Boletim Técnico
Assistência Técnica Consumidor

KV1450/21710B
2172S/2173S
CHASSIS BA-3B

Número 001/97
Data 06/01/97

Esquema Elétrico

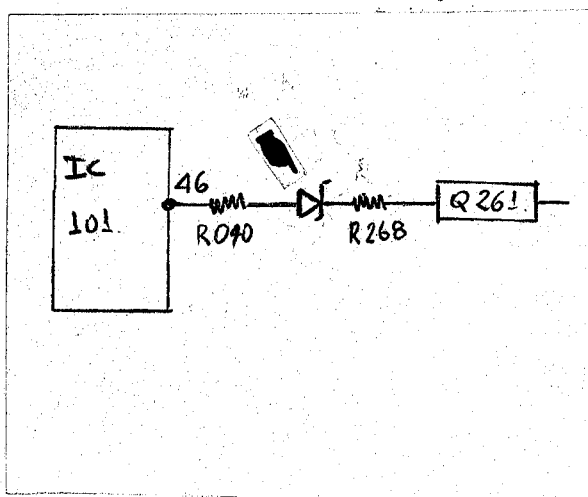
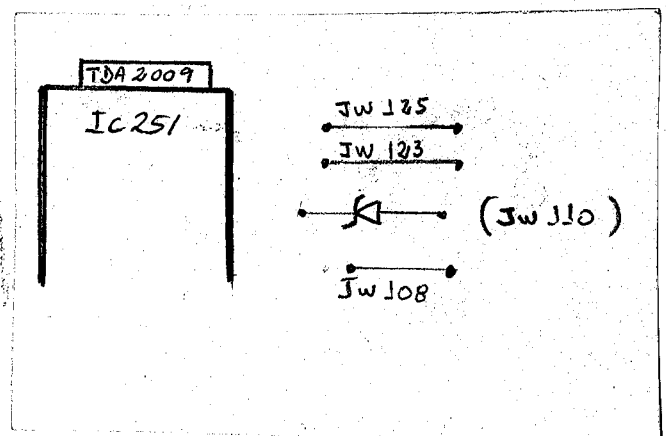
Sintoma: Sem Audio.

Recomendamos para prevenir a queima desse integrado em **todos** os aparelhos, retirar o jumper (JW110) e colocar no lugar um diodo zener.

Solução: Desligar o pino 46 do micro, verificar se o TV volta a funcionar normalmente. Adicionar o zener de 12v (código 8.719.110.33) conforme o LAY-OUT, permanecendo o defeito trocar também o micro (código: 8.759.428.84).
